ESTUDIO DE IMPACTO AMBIENTAL

“Diseño, Desarrollo de Planos, Demolición de Estructuras Tipo Rancho, Remodelaciones y Construcción de las Nuevas Infraestructuras de los Centro Educativos: Quebrada de Peces y Camarón Arriba, Corregimiento de Camarón Arriba, Distrito de Besiko, Comarca Ngäbe Bugle. Distrito de Besiko”, Específicamente El Centro Educativo Quebrada de Peces.

ACLARACIONES

Resolución: DEIA-DEEIA-AC-0156-3009-2021, 30 de Septiembre de 2021.

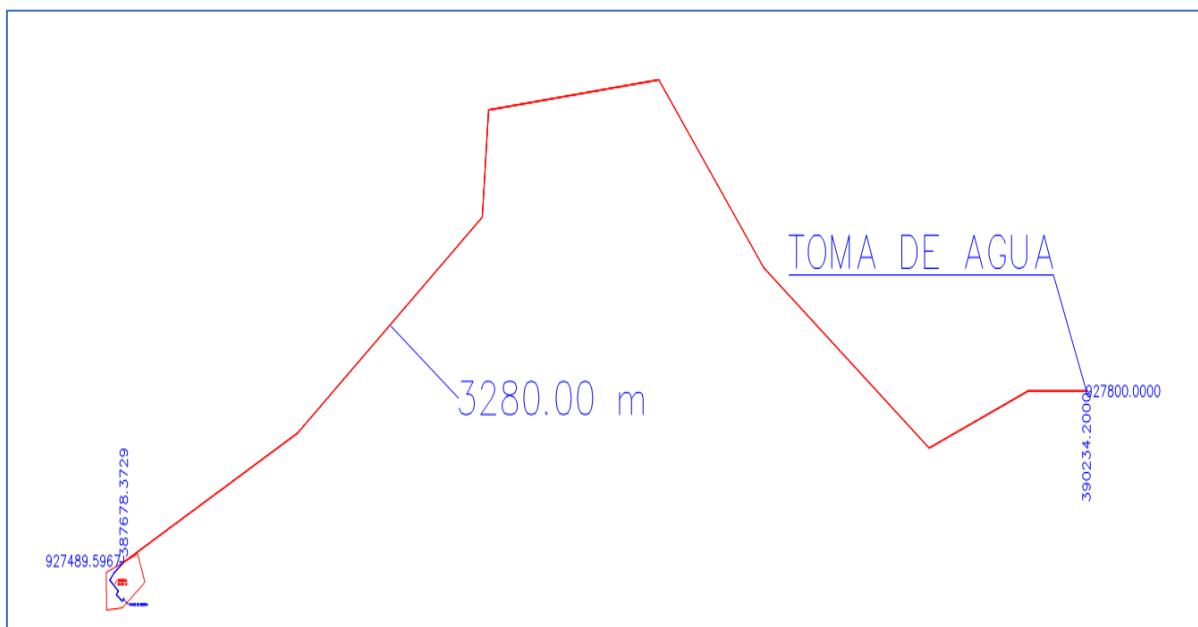
- c) Aclarar si el proyecto contempla el sistema de dotación de agua potable y en caso de ser afirmativo presentar:**

c.1. Coordenadas de Ubicación UTM con su DATUM de la toma de agua y su alineamiento hasta la escuela con sus respectivas coordenadas UTM y DATUM.

Efectivamente el Centro Educativo de Quebrada Peces se estará dotando de agua procedente del acueducto comunitario existente, mismo que se ha estado utilizando en años anteriores, combinado con el agua de lluvia, empero con el tanque de reserva que será instalado,

RESPUESTA.

La Toma de agua de este acueducto comunitario se ubica en las siguientes coordenadas UTM con DATUM-WGS 84: **927800.0000 Norte y 390234.2000 Este**. En tanto que el punto de interconexión en el Centro Educativo se ubica entre los **927489.5967 Norte y 387678.3729 Este**. Con una longitud estimada hasta el dicho centro educativo de 3,280.00 metros. En el esquema siguiente se puede apreciar el recorrido de este alineamiento.

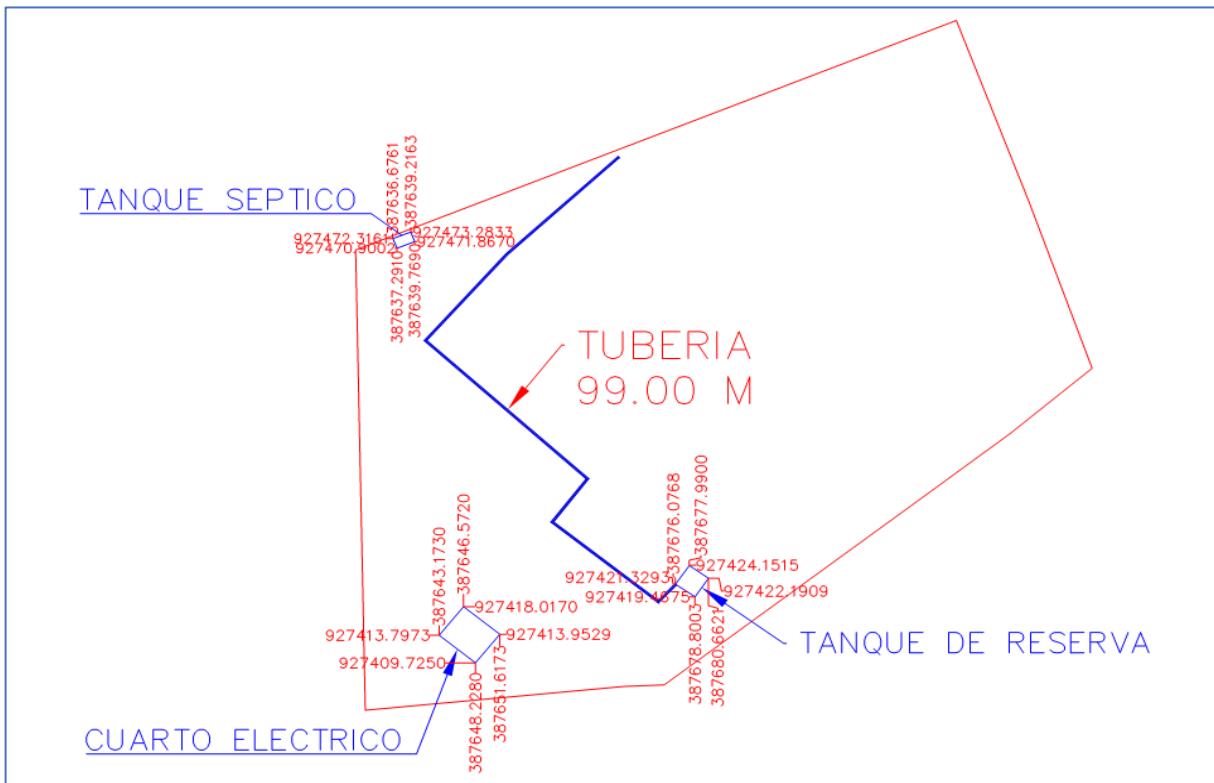
- a) **Coordenadas de Ubicación UTM con su DATUM del sistema de manejo de aguas residuales y punto de descarga.**

RESPUESTA.

Seguidamente se presentan las coordenadas UTM con DATUM-WGS 84, de ubicación del Tanque Séptico.

Tanque Séptico		
PUNTO	NORTE	ESTE
1	927471.90	387640.00
2	927473.30	387639.00
3	927472.30	387637.00
4	927470.90	387637.00

A manera de ejemplo se muestra el siguiente esquema, donde se puede apreciar la ubicación, con sus respectivas coordenadas del Tanque Séptico, Tanque de Reserva de Agua y Cuarto Eléctrico. Todos ubicados dentro del polígono de construcción de esta obra.
